浜岡原子力発電所

プレート間地震の地震動評価について (コメント回答)

2019年11月22日

- 第745回審査会合（プレート間地震の地震動評価（コメント回答））では、以下の項目についてコメントをいただいた。
 - ・No.1～3コメント：プレート間地震の地震動評価結果の分析について

②内閣府モデル（最大クラスの地震）と内閣府モデル（最大クラスの長周期地震）の比較
（地震動評価結果（敷地直下に強震動生成域を配置した場合））

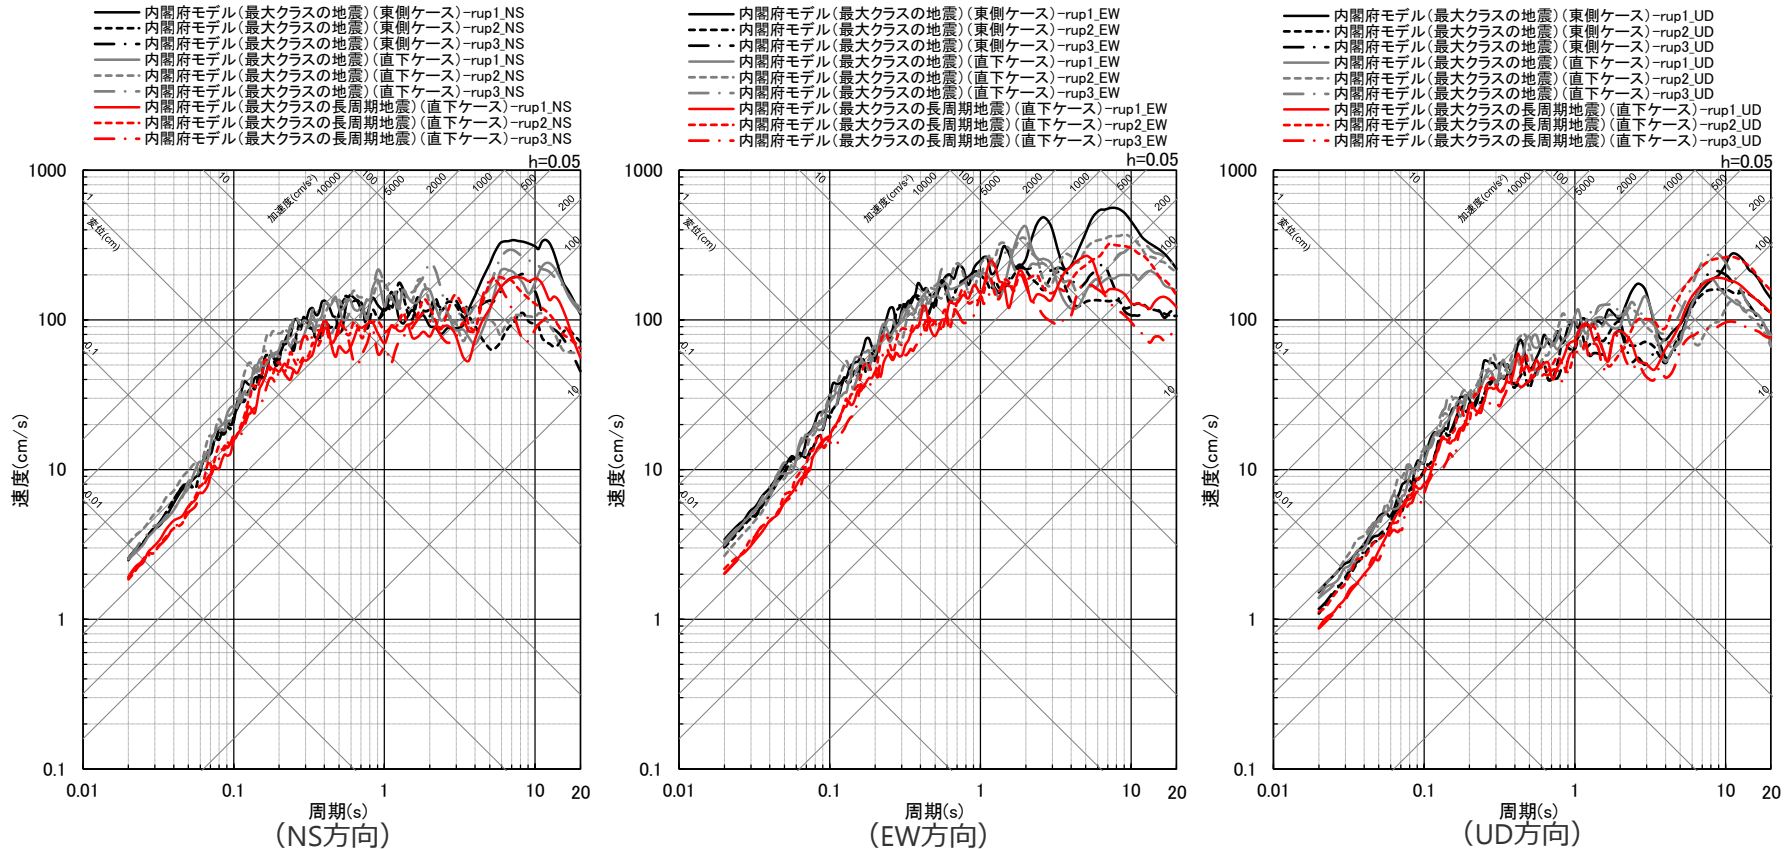
No.	コメント	回答概要	ページ
1	<p>【プレート間地震の地震動評価結果の分析について】 プレート間地震の震源モデルに関し、各強震動生成域の敷地までの最短距離や短周期レベル及び断面図・展開図等を示し、敷地への影響が最も大きい強震動生成域に関して分析すること。 また、強震動生成域を敷地直下に配置した直下ケースについて、強震動生成域の敷地までの最短距離という観点から、敷地に最も厳しいケースになっていることを確認すること。</p>	<p>プレート間地震の震源モデルに関し、各震源モデル図の説明を充実させ（領域の境界及び強震動生成域又はアスペリティのNo.を追記）、各強震動生成域の敷地までの最短距離や短周期レベル及び断面図・展開図を示し、敷地の近くに配置した強震動生成域（東海SMGA①）が敷地への影響が最も大きい強震動生成域であることを説明する。 また、東海SMGA①を敷地直下に配置した東側ケース・直下ケースについて、敷地直下の強震動生成域の位置を少しずつ移動した場合でも、敷地までの最短距離は変わらず、敷地に最も厳しいケースは東側ケース・直下ケースで代表できることを説明する。</p>	<p>p.79~83, 85~90,95~97, 103,105,113, 114,118~141, 143~148,153, 156,158,159, 169,170,172, 173,175,176, 178,179,181, 182,184,185, 187,188,195, 197~206</p>
2	<p>プレート間地震と内陸地殻内地震の震源として考慮する活断層等との連動評価に関し、プレート間地震の強震動生成域若しくは内陸地殻内地震の震源として考慮する活断層等のアスペリティがどのくらい地震動評価結果に寄与しているのか、それぞれの地震動評価結果やアイソクロンを用いて分析すること。</p>	<p>プレート間地震と内陸地殻内地震の震源として考慮する活断層等との連動ケースに関し、代表として最大加速度が大きいケースを対象とし、アイソクロンを作成するとともに、敷地に近い「プレート間地震の強震動生成域（東海SMGA①）」と「内陸地殻内地震の震源として考慮する活断層等のアスペリティ」の地震動をそれぞれ計算して、連動ケースの地震動評価結果への寄与を分析した結果を説明する。</p>	<p>p.266~275</p>

- 内閣府モデル（最大クラスの地震）（東側ケース、直下ケース）と内閣府モデル（最大クラスの長周期地震）（直下ケース）について、統計的グリーン関数法と波数積分法のハイブリッド合成法による地震動評価結果を比較した結果、内閣府モデル（最大クラスの地震）（東側ケース、直下ケース）の地震動レベルの方が内閣府モデル（最大クラスの長周期地震）（直下ケース）より大きくなっていることを確認した。
- これは、内閣府モデル（最大クラスの長周期地震）（直下ケース）の敷地直下に位置するSMGA②及びSMGA③の短周期レベル（ $1.17 \times 10^{20} \text{Nm/s}^2$ ）に比べて、内閣府モデル（最大クラスの地震）（東側ケース、直下ケース）の敷地直下に位置する東海SMGA①の短周期レベル（ $1.42 \times 10^{20} \text{Nm/s}^2$ ）の方が大きいことによる。
